**Rapport de l'Inspection des installations classées**  
Visites d'inspection du 17/11/2023 et du 05/08/2025

**RATP**

**CARREFOUR DE LA POMPADOUR**

Références : DRIEAT-IF/UD94/SRIC/PRAU/2025/FM/N°330GR

Figure 1: Extrait du PAC (réf. CRL\_MRB2015-5811HA\_dossier ICPE\_20171406\_11 , page 69)

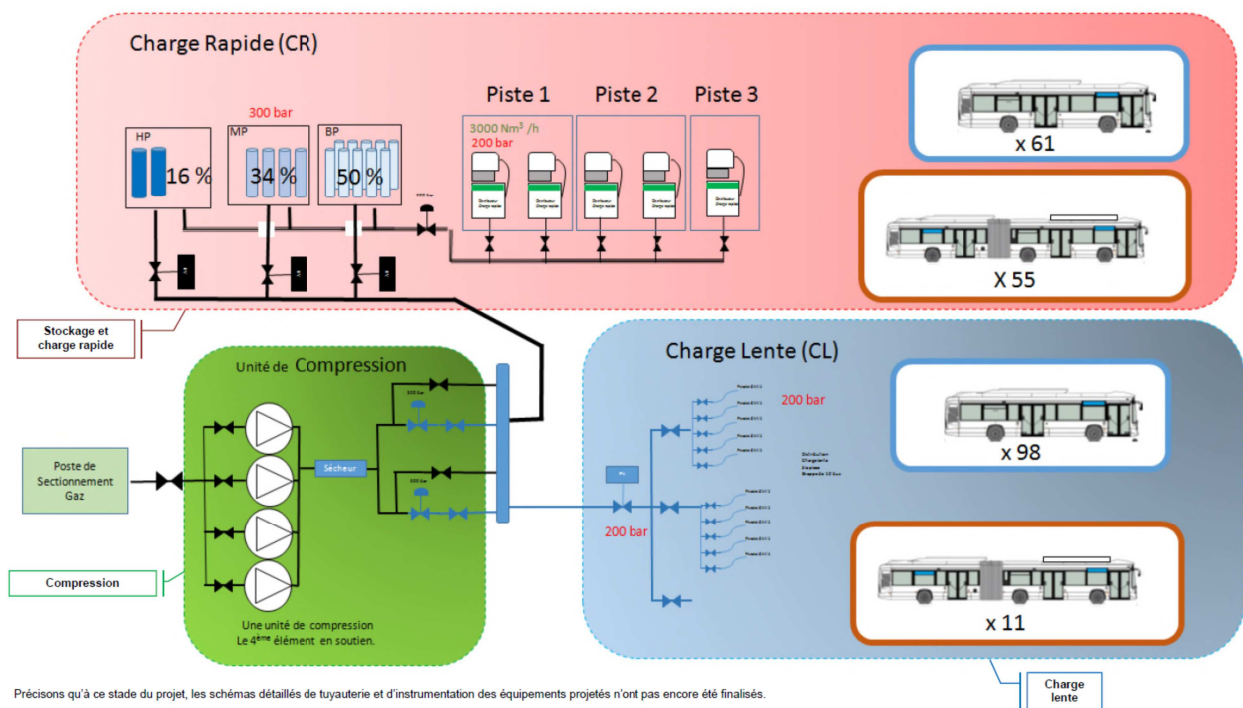
- sans entrer dans des détails techniques qui nécessitent une connaissance pointue de l'installation, de sa construction et des modes opératoires associés aux travaux neufs ou de maintenance, dont seul peut disposer l'exploitant ou son installateur, l'analyse financière proposée par l'exploitant semble sur-évaluée. Cette appréciation se fonde sur le schéma de fonctionnement disponibles dans le PAC, et précisant la constitution du circuit de compression et de distribution :

Nonobstant le fait que le dossier indique « les schémas détaillés de tuyauteries et d'instrumentation des équipements projetés n'ont pas encore été finalisés » (au moment de la rédaction du document), il est possible de voir sur le schéma ci-dessus que la charge lente n'est pas alimentée par l'installation de stockage de bouteilles et ne devrait pas présenter de liaison directe avec celle-ci. Un isolement et une purge du circuit associé au stockage pour l'installation des clapets semblent possibles sans affecter la charge lente des bus (98 bus simples et 11 bus articulés), et par conséquent, en maintenant en service les lignes associées. Cette information est confirmée plus loin dans le document : « la charge sera réalisée au niveau des places de stationnement des bus directement depuis les installations de compression et sans appareil distributeur ». Cette solution n'est toutefois pas mentionnée.

L'exploitant ne propose également pas d'alternative de charges pour les bus associés aux distributeurs rapides dans le schéma afin de garantir la continuité de service, alors que l'intérêt de ce type de distribution est de pouvoir effectuer le ravitaillement en quelques minutes. Il ne donne pas d'information sur la faisabilité opérationnelle et l'impact financier associé (à comparer aux

L'inspection remarque également que chaque élément du stockage semble être pourvu de vannes de sectionnement, qui pourrait permettre d'installer un ou plusieurs clapets anti-retour, par cadre de pression par exemple, sans mettre l'ensemble de l'installation à l'arrêt.

En tout état de cause, l'inspection souligne que la disposition réglementaire n'indique pas que chaque bouteille doit être équipée d'un clapet anti-retour : elle requiert que les bouteilles soient protégées d'un risque de surpression liée à un retour non désiré de gaz provenant de l'emplissage. Il convient que l'exploitant définisse la meilleure solution technique, garantissant à la fois l'objectif de sécurité recherché et la compatibilité avec les contraintes pouvant peser sur le système (prévention des coups de béliers, minimisation des points potentiels de fuite, etc.) S'il apparaît possible, après étude technique approfondie, de limiter le nombre de dispositifs anti-retour (et par conséquent, le nombre, la complexité et le temps nécessaires à la réalisation des travaux associés), il devrait également justifier la faisabilité économique ou non, en plus de la faisabilité technique de l'installation de tels dispositifs.

**Demande complémentaire n°1 : l'exploitant justifiera sous deux mois de l'installation de clapet(s) anti-retour protégeant les bouteilles de stockage et participant à l'objectif visant à empêcher que leurs pressions maximales de service ne soient jamais atteintes, en tenant compte des éléments d'appréciations de l'inspection mentionnés précédemment.**
